Protokoll

Nr. 1/ 2017

zur Sitzung des Gestaltungsbeirats (GBR)

am Freitag, 10.02.2017, Remise des Blühenden Barocks, Mömpelgardstraße 28/1

Variante V1 (mit „freigestelltem“ Dach)

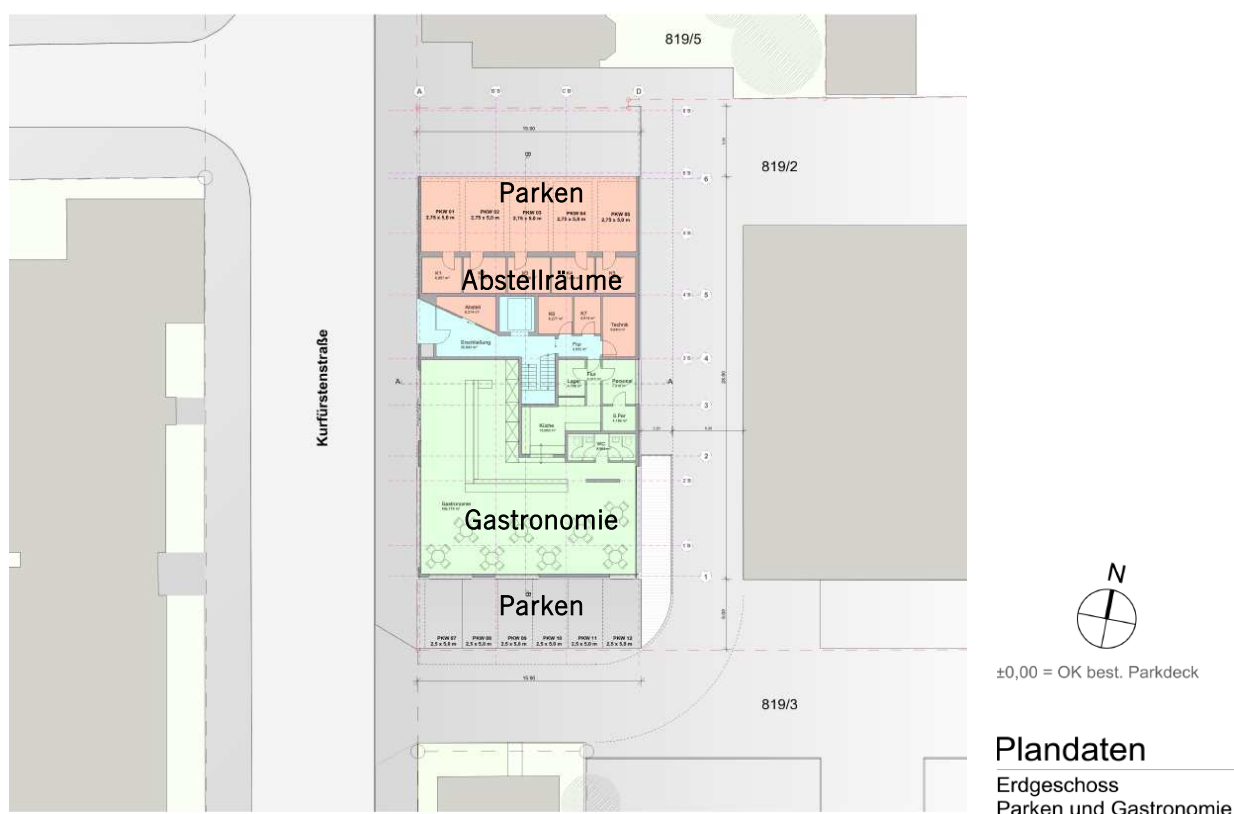
- Die Anordnung der Parkierung im südlichen Bereich des Erdgeschosses und die 6 vorgelagerten eben-erdigen **Stellplätze** sind weiterhin funktional und gestalterisch nicht zufriedenstellend. Die Café-Nutzung wird von der Bäckerei räumlich und funktional getrennt, die Zufahrt und Zuwegung des Innenbereichs wird durch parkenden Autos "besetzt" und ist zudem topografisch schwierig. Als Alternative wird vorgeschlagen, im Bereich der bestehenden Tiefgarage die Anordnung von Doppel-parkierungsanlagen zu prüfen (mit Absenkung nach unten).

- Die **Fassadengestaltung wirkt unruhig** und stark perforiert. Die ausschließlich bodenhohen Fensterfor-mate lösen die Lochfassade nahezu auf. Das Erdgeschoss wird von den Obergeschossen "erdrückt". Die Fassadengliederung und Grundrissgestaltung scheinen insbesondere im 3.OG nicht übereinzustimmen. Den formulierten Anforderungen vom 23.09.2016 wird damit noch nicht entsprochen.

- Das **zurückgesetzte Penthaus in V1** ist verträglicher als V2. Insgesamt sollte die Dachkante des Pent-hauses schmaler ausgebildet werden.

Der Gestaltungsbeirat bittet um Wiedervorlage des Projektes.

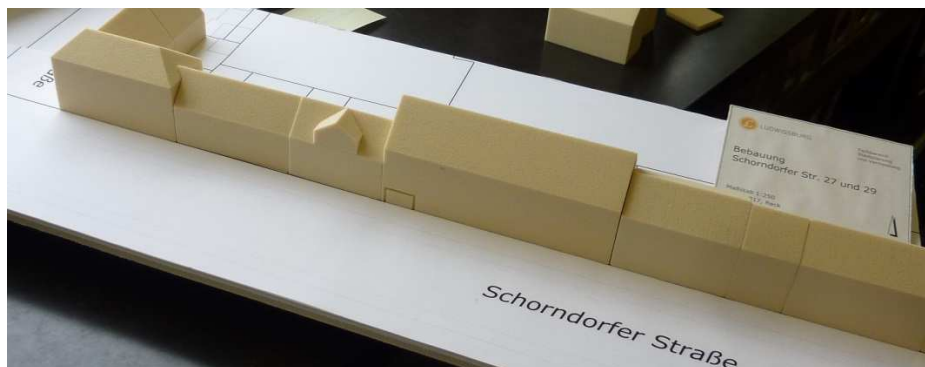
Der aktuelle Stand der Planung erfüllt diese Voraussetzungen noch nicht. Zu überprüfen sind:

- Die **Höhe des Firsts und insbesondere der Traufe** sollten im Hinblick auf ihren Bezug zum denkmalgeschützten Eckgebäude Schorndorfer Straße 25
Mit Rücksicht auf eine Abstufung zum Eckgebäude Schorndorfer Straße 25 können First und Traufhöhen nur geringfügig verändert werden.

- Die **Öffnung der um eine Fußgängerrampe erweiterten Garageneinfahrt perforiert die Sockelzone** zu stark. Eine Schließung dieser Fassadenöffnung mittels eines Garagentors wie bei den historischen Nachbargebäuden wäre angemessen.

- In den Obergeschossen wird die **Fassade** durch die Anordnung von sieben Fensterachsen, die dem Original nachempfunden sind, zu stark perforiert. Durch die relativ breiten Faschen in Version V1 wird dieser Eindruck noch verstärkt. Das in Version V2 vorgeschlagene Gesims zwischen dem 1. und 2. Obergeschoss wirkt fremd.

- Dachgauben anstelle von Dachflächenfenstern würde die Dachgestaltung stärker in der historischen Dachlandschaft zu verorten.

Es wird angeregt, **zwei Versionen** zu untersuchen. Die erste Version sollte die Kubatur des Bestandsgebäudes inkl. Zwerchhaus übernehmen (im Sinne einer **Rekonstruktion**). Bei der zweiten Version wäre eine dreigeschossige Ausformulierung des Gebäudevolumens unter weitestgehender Beibehaltung der heutigen Trauf- und Firsthöhe das Ziel. Für eine Beurteilung beider Versionen wäre eine Darstellung in Form einer Ansicht mit den Straßenfassaden der beiden benachbarten Gebäude und des denkmalgeschützten Eckgebäudes und die Erstellung von Massenmodellen M 1:200 notwendig.

Variante I: Neubau

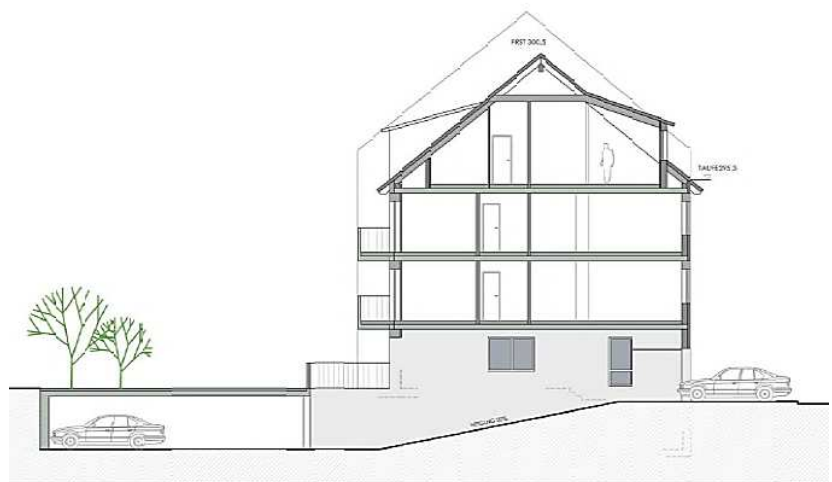
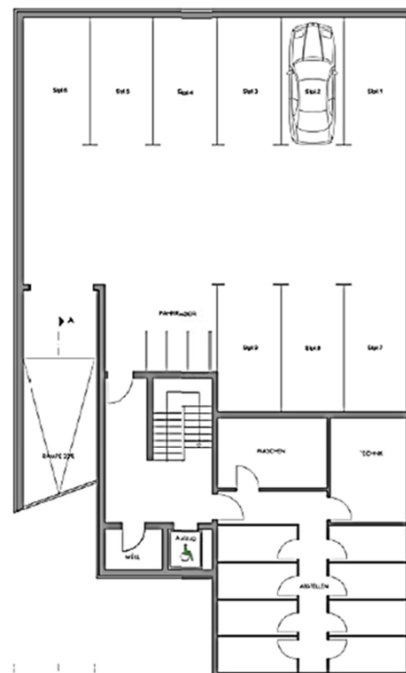
Mit Variante 1 wird die 3-geschossige Bebauung weiterentwickelt. Die Firsthöhe wurde belassen, durch das Absenken der Sockelhöhe im Erdgeschoss wird jedoch die Traufhöhe reduziert. Die Fassadengliederung erfolgt mit 6 Fensterachsen, die Tiefgaragenzufahrt ist in der Höhe zurückgenommen.

Insgesamt wurde die Fassadengestaltung auf die Anordnung der Öffnungen zurückgenommen, so dass sich das Gebäude nicht durch eine eigene prägnante Gestaltung definiert.

Im Ergebnis einer intensiven Diskussion wird festgestellt, dass der Erhalt der Dominanz des barocken Eckgebäudes für die Stadtstruktur und das Stadtbild von Ludwigsburg von so tragender Bedeutung ist, dass **keine Erhöhung der Gebäudekubatur zur Straßenansicht von Schorndorfer Straße 27 und 29 zugelassen** werden soll. Die Modelldarstellung mit der Betrachtung der räumlichen Wirkung insbesondere in der Ecksituation hat hierzu überzeugt.

Variante II: Rekonstruktion (Nachbau)

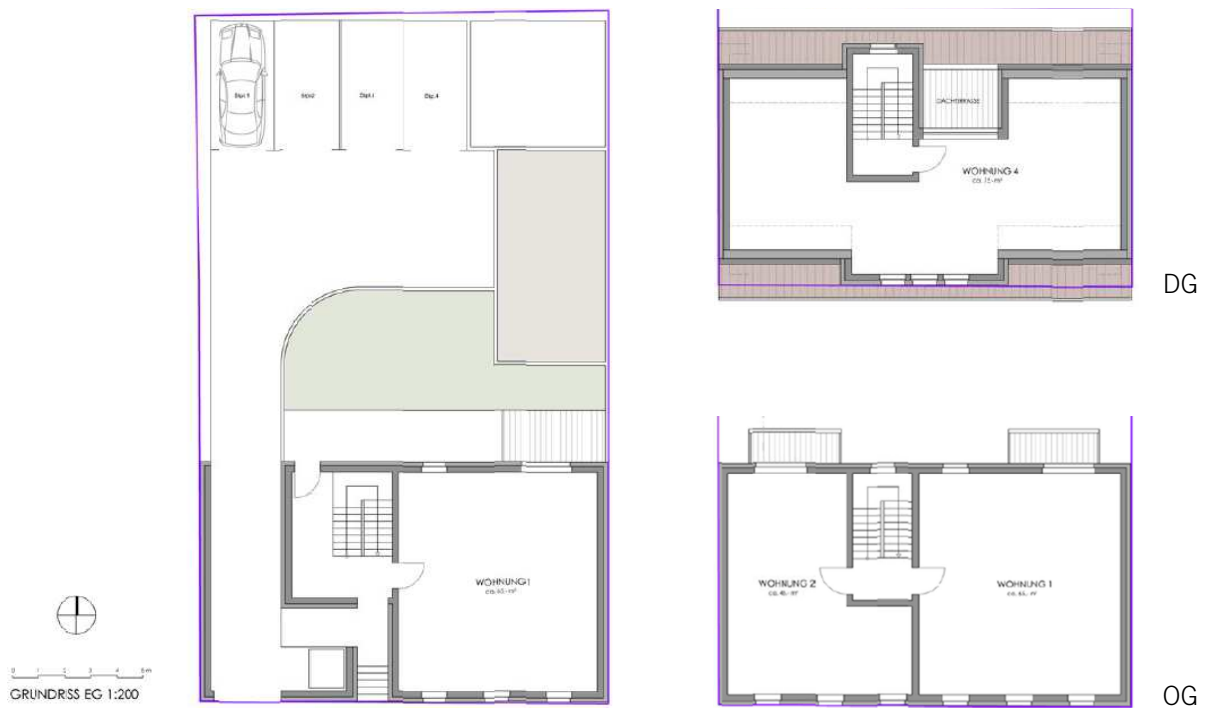
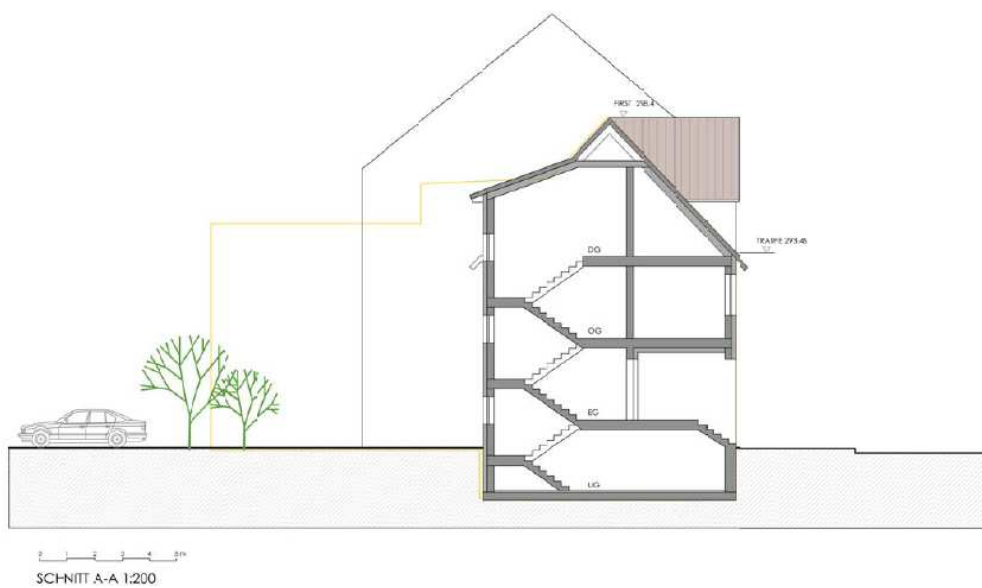
Variante 2 greift die Kubatur des Bestandsgebäudes und die Dachgestaltung mit der mittigen gesetzten großen Dachgaube auf. Das Erdgeschoss wird durch einen kleinen Aufzug barrierefrei erschlossen. Die Parkierung wird im Hof- bzw. Freibereich hergestellt und über eine Hofzufahrt erschlossen. Insgesamt können bei der gewählten Baukörperptiefe 4 Wohneinheiten hergestellt werden.

Der Bruch in der Stadtgestaltung ist heute zwischen den Gebäuden Schorndorfer Straße 29 und 31 deutlich erkennbar. Das Gebäude Schorndorfer Straße 29 trägt durch seine Kubatur und Gestaltung zum Erhalt des barocken Ensembles mit der Ecksituation zur Mömpelgardstraße bei und soll daher in seiner Ensemblewirkung zur Straße (auch im Hinblick auf die historischen Fassaden auf der gegenüberliegenden Straßenseite) durch eine Rekonstruktion der Kubatur und der wesentlichen Grundzüge der Fassadengestaltung fortgeführt werden.

Die **Fassadengestaltung zur Straße soll sich daher nah am Bestandsgebäude orientieren**. Neben dem Mittelrisalit sollen daher auch wieder je 1 Gaube angeordnet werden.

Die **Hofzufahrt soll mit einem Tor geschlossen werden**, z.B. einer modernen Form eines schmiedeeisernen Tores.

Ansicht des Doppelwohnhauses von Nordwesten

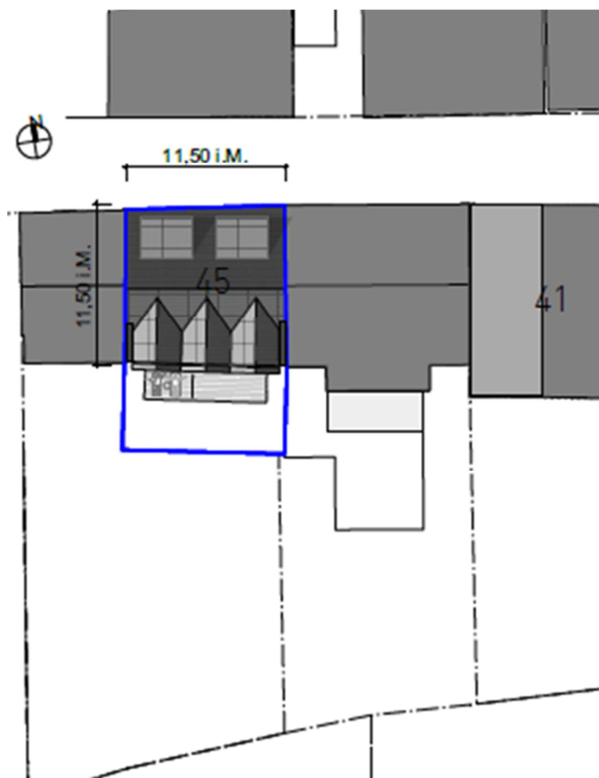
Das Gebäude wurde als „besonders erhaltenswerte Bausubstanz“ in der Erhaltungssatzung „Historische Innenstadt Ludwigsburg“ (2015) eingestuft. Somit ist das Gebäude prinzipiell zu erhalten.

Es handelt sich bei der Bauhofstraße 45 um ein für Ludwigsburg exemplarisches Modell eines Fachwerkbaus aus dem Beginn des 18.Jh., als die Bauhofstraße noch eine Handwerkersiedlung mit Dorfcharakter war.

Der Gestaltungsbeirat würdigte die über Jahrhunderte gewachsene, komplexe Raumschichtung in der innen wie in der äußeren Gestalt des Bauwerks.

Eine Rekonstruktion der Fassade erscheint nicht ausreichend, um der historischen Qualität und insbesondere der Authentizität des Ensembles gerecht zu werden.

Wünschenswert wäre, entgegen dem vorliegenden Vorschlag, an dieser Stelle ein sensibler Umgang mit diesem historischen Bestand. Dabei geht es nicht um Abriss oder vollständigen Erhalt, sondern um **einen aus-tarierten Umgang der historischen Substanz sowohl im Äußern wie im Innern**. Hier bietet sich die Chance mit dem historischen Bestand kreativ umzugehen. Auf der Grundlage einer umfassenden Bestandsanalyse des Gebäudes sollten Besonderheiten herausgeschält und weiter entwickelt bzw. erhalten werden. Dabei können bauliche Elemente auch in Frage gestellt werden, andere wiederum rekonstruiert werden.

Nach Überarbeitung der Planung bittet der Gestaltungsbeirat um **Wiedervorlage**.

Ansicht zur Reinhold-Maier-Straße / Ostansicht

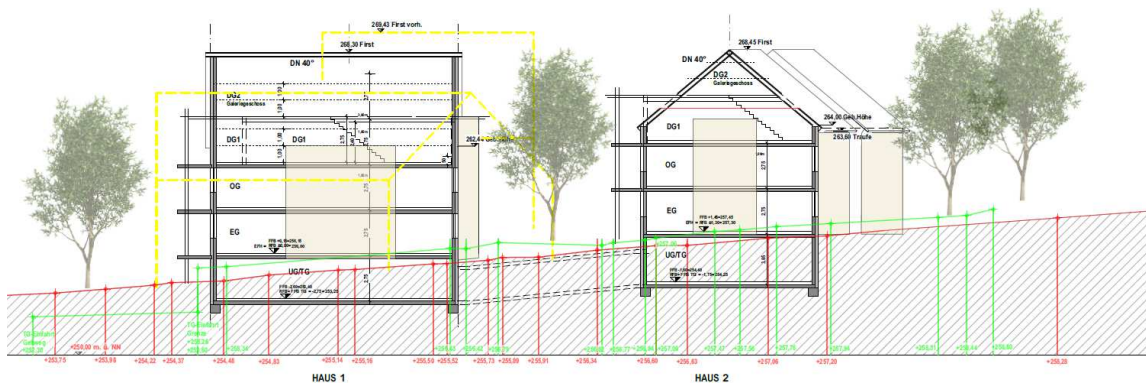
Der Gestaltungsbeirat kann der Argumentation folgen, an diesem zentralen, gut erschlossenen Standort den ehemaligen landwirtschaftlichen Betrieb durch eine Wohnbebauung zu ersetzen. Jedoch erreicht die **vorgeschlagene Bebauung noch nicht die Qualitäten, die das ehemalige Gebäudeensemble bietet.** Der Bauungsvorschlag scheint eher aus den notwendigen Abstandsflächen als aus den Rahmenbedingungen des Ortes entwickelt zu sein. Die Baukörper halten zu allen Grundstücksgrenzen ungefähr den gleichen Abstand. **Mit dieser Setzung ergibt sich eher die Struktur einer Siedlung als die eines Ortskerns.** Zudem wirken die Volumen im Kontext der Umgebung fremd.

Wünschenswert wäre zum Beispiel, dass der südliche Baukörper einen stärkeren Bezug zum Kreuzungsbereich Reinhold-Maier-Straße / Hochdorfer Straße aufbaut. In diesem Zusammenhang sollte geprüft werden, ob die außerhalb des Grundstücks befindlichen öffentlichen Parkplätze in einer anderen Form organisiert werden könnten. Auch die vorgeschlagenen Fassaden mit einer Vielzahl von unterschiedlichen Fensterformaten und Anbauten passen nicht in das Ortsbild von Poppenweiler.

Der Gestaltungsbeirat rät **wegen der prominenten Lage und Größe des Grundstücks eine Mehrfachbeauftragung mit 6 Architekturbüros** für das Entwurfsareal durchzuführen, die den besonderen Bedingungen dieses Ortes Rechnung trägt. Mit Hilfe alternativer Entwurfsvorschläge sollte ermittelt werden, welche Dichte und Baumassenverteilung für diesen Standort angemessen ist. Zudem sollten im Rahmen der Mehrfachbeauftragung Aussagen zur Wohnqualität und architektonischen Gestaltung der Wohngebäude im **Kontext von Poppenweiler** getroffen werden.
